**Conseil économique et social**

**Forum mondial de l'harmonisation  
des Règlements concernant les véhicules**

**Nouveau Règlement sur les dispositifs améliorés de retenue pour enfants****Proposition de complément 2 au Règlement n° [129]  
(Dispositifs renforcés de retenue pour enfants)****Communication de l'expert de la France\***

«Annexe 21

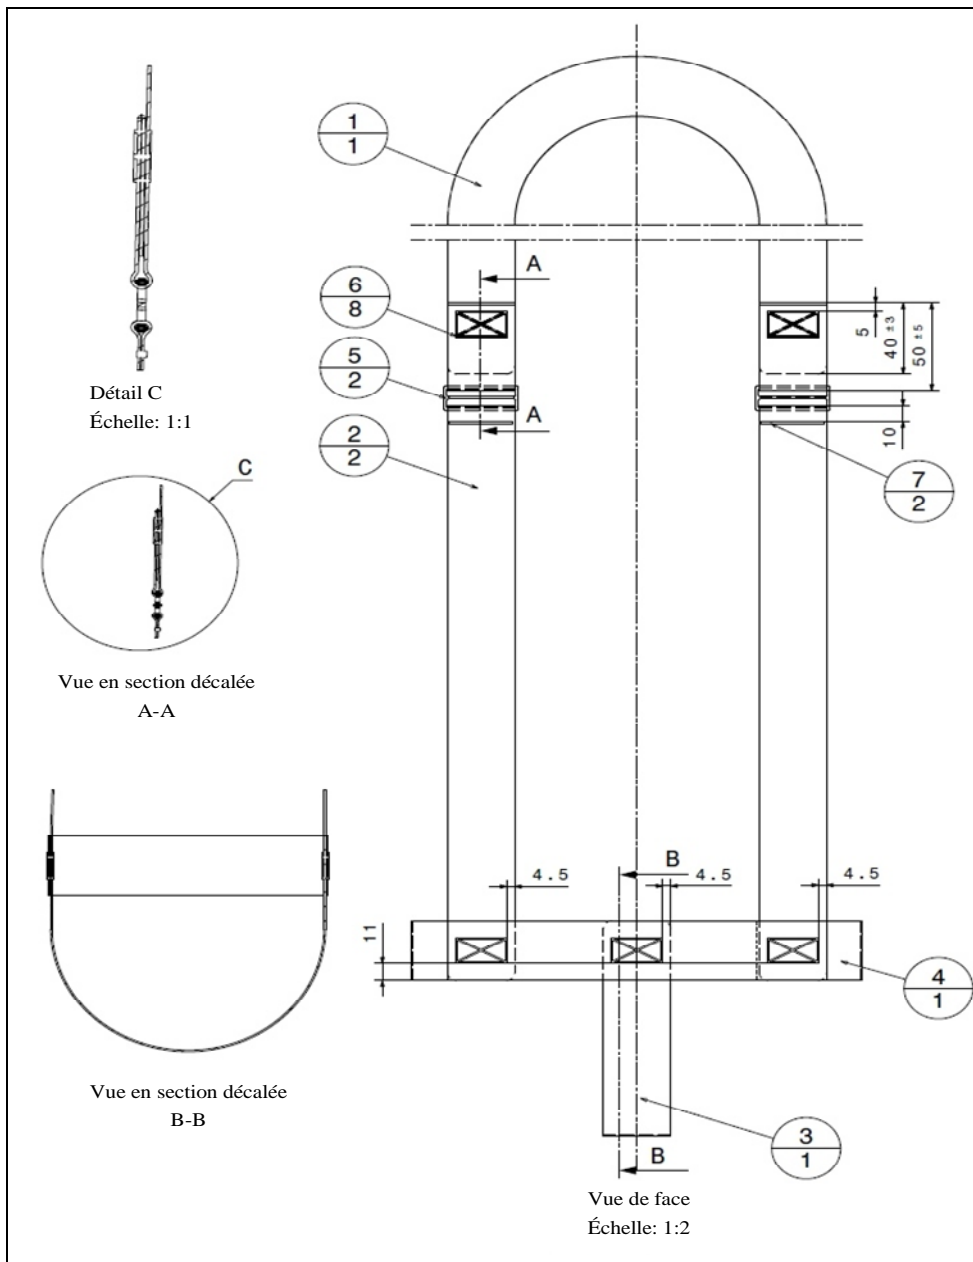
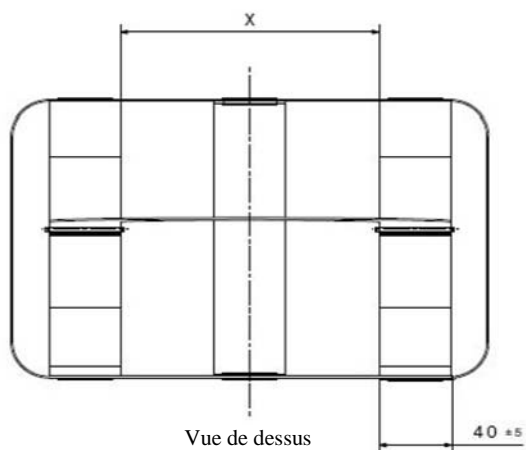
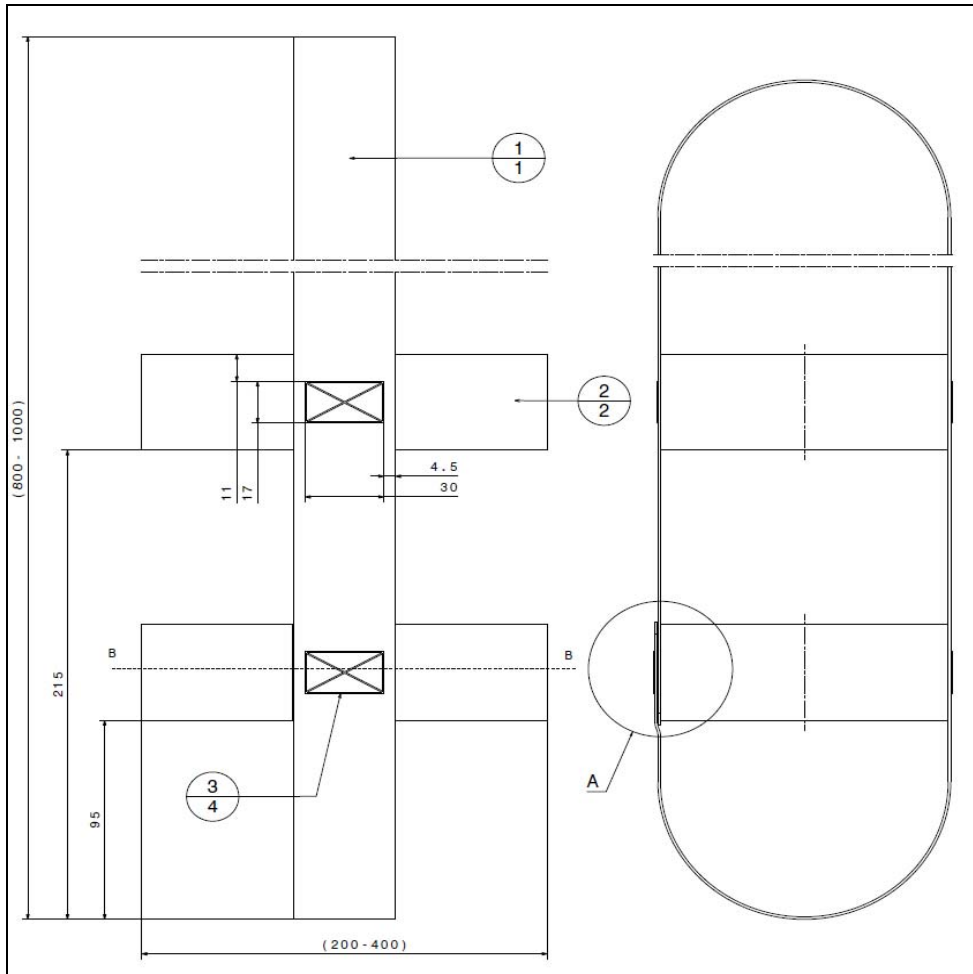
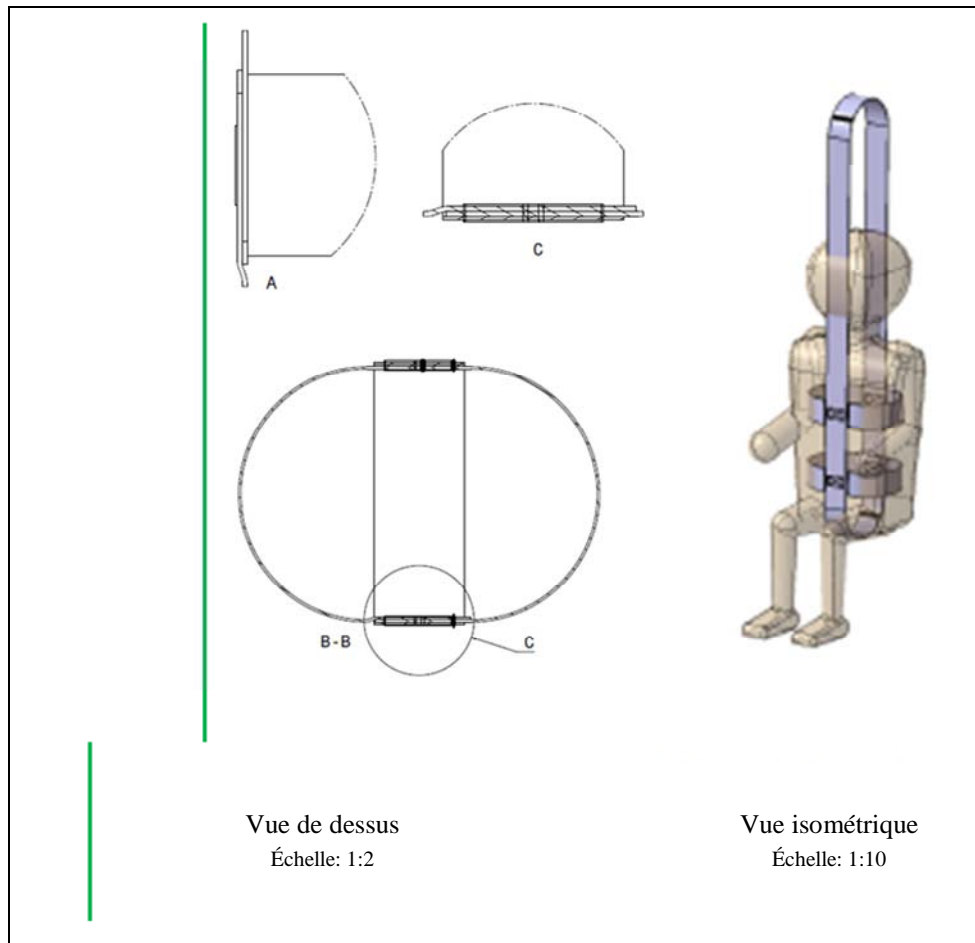
«7.1.2.1 Le mannequin doit être **équipé du dispositif d'application de la force comme il est décrit à l'annexe 21** et installé dans le dispositif de retenue, conformément au présent Règlement et compte tenu des instructions du fabricant, les sangles ayant le degré de mou prescrit au paragraphe 7.1.3.5 ci-après, **et ce quel que soit le système employé.».**

- «**7.1.2.3** Dans cette position statique inversée, une masse équivalente à quatre fois celle du mannequin doit être appliquée verticalement vers le bas dans un plan perpendiculaire à l'axe de rotation du mannequin au moyen du dispositif d'application de la force décrit à l'annexe 21. La force doit être appliquée de façon progressive, à une vitesse ne dépassant pas celle de l'accélération gravitationnelle ou 400 mm/min. Maintenir la force maximale prescrite pendant une durée de 30 -0/+5 s.
- 7.1.2.4 Réduire la force à une vitesse maximale de 400 mm/min et mesurer le déplacement.**
- 7.1.2.5 Faire pivoter le dispositif complet sur 180° pour revenir à la position de départ.».**

Ajouter une nouvelle annexe, comme suit:
